提出年月日	令和2年4月28日 R18
日本原燃株式会社

六ヶ所再処 理 施 設 に お け る
新 規 制 基 準 に 対 す る 適 合 性

技術的能力に係る審査基準への適合性について

補正にあわせて提出する技術的能力の整理資料について、既許可時点の整理資料からの主な変更点を青枠で示す。

第1図 組織図

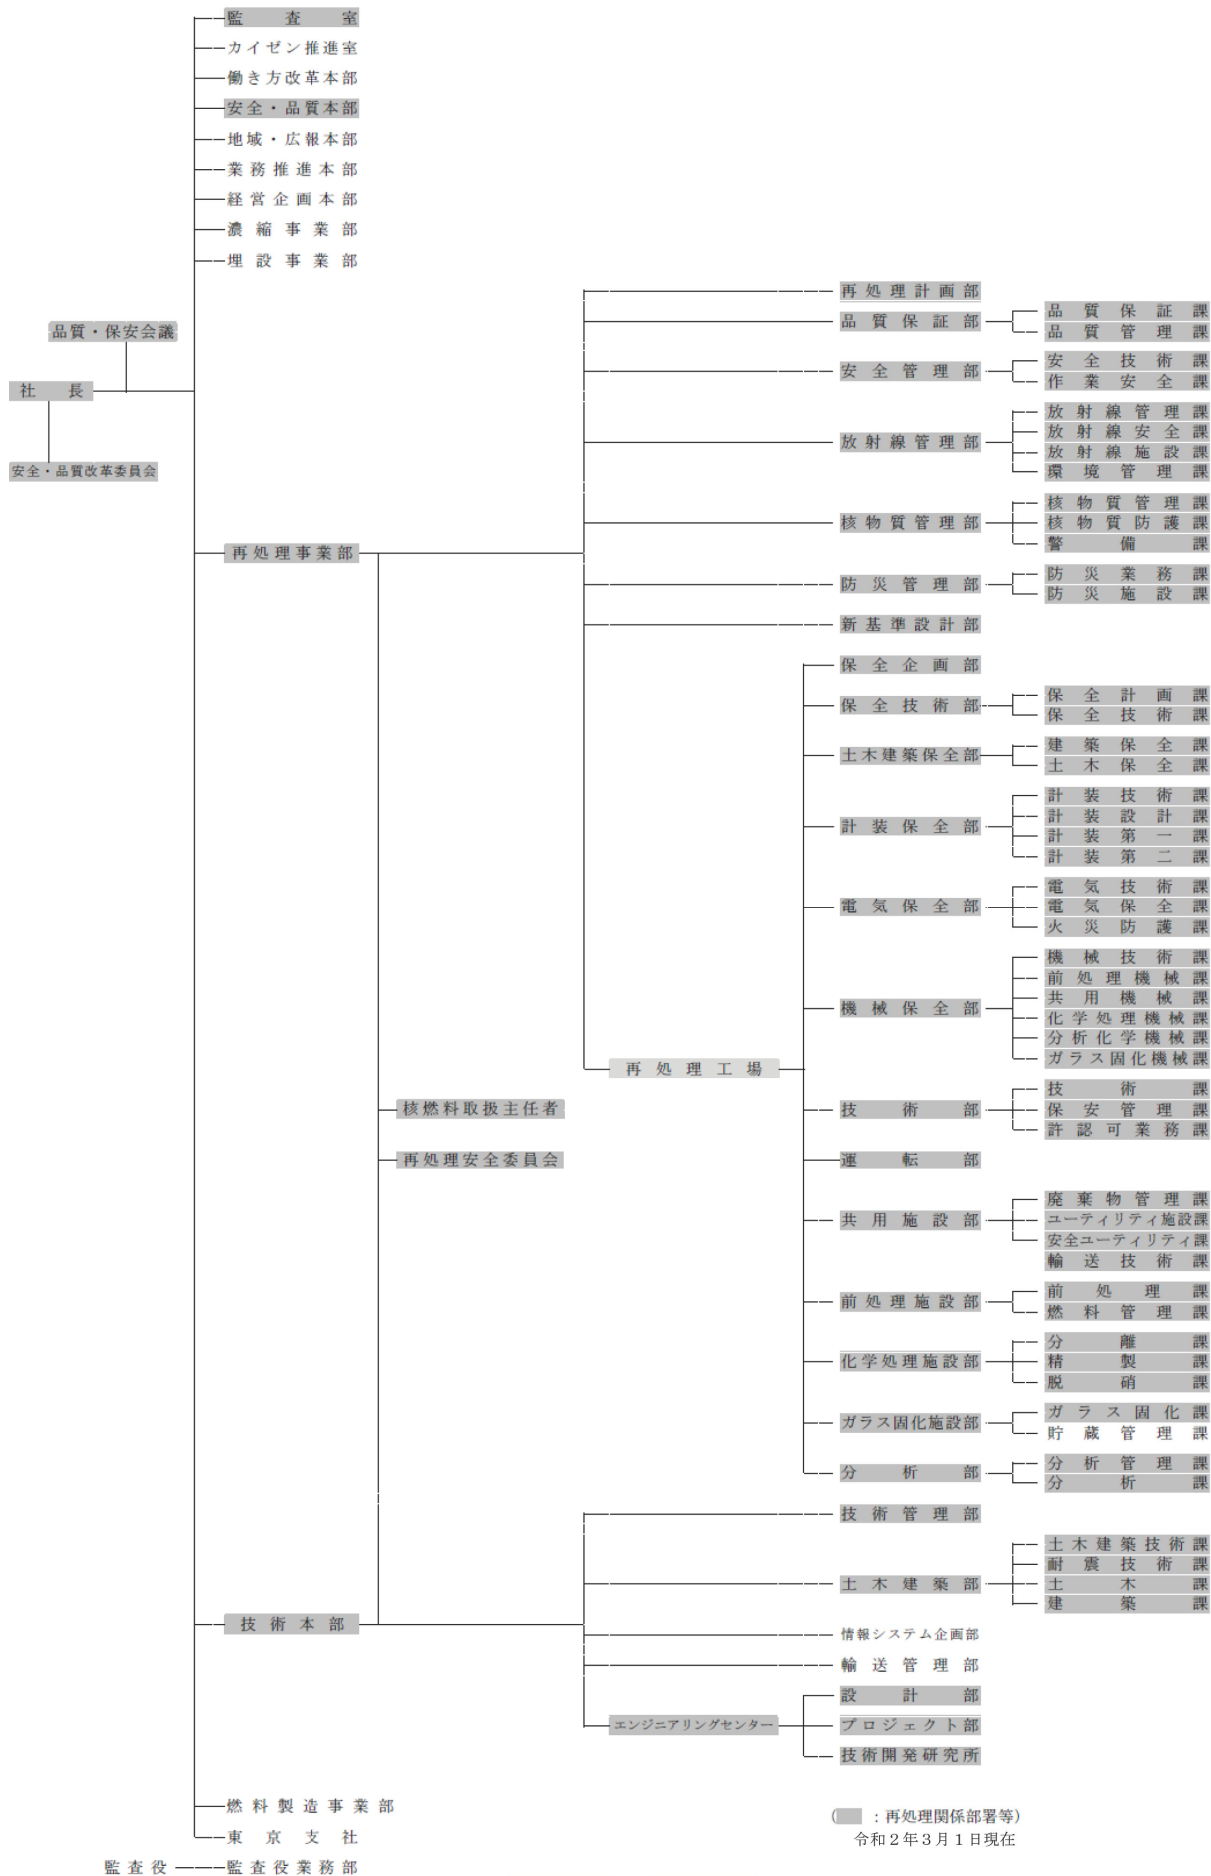
本頁からP 26まで、令和4年7月1日現在における組織、技術者等のデータに見直しを行う。(ハッチング部が主な箇所)
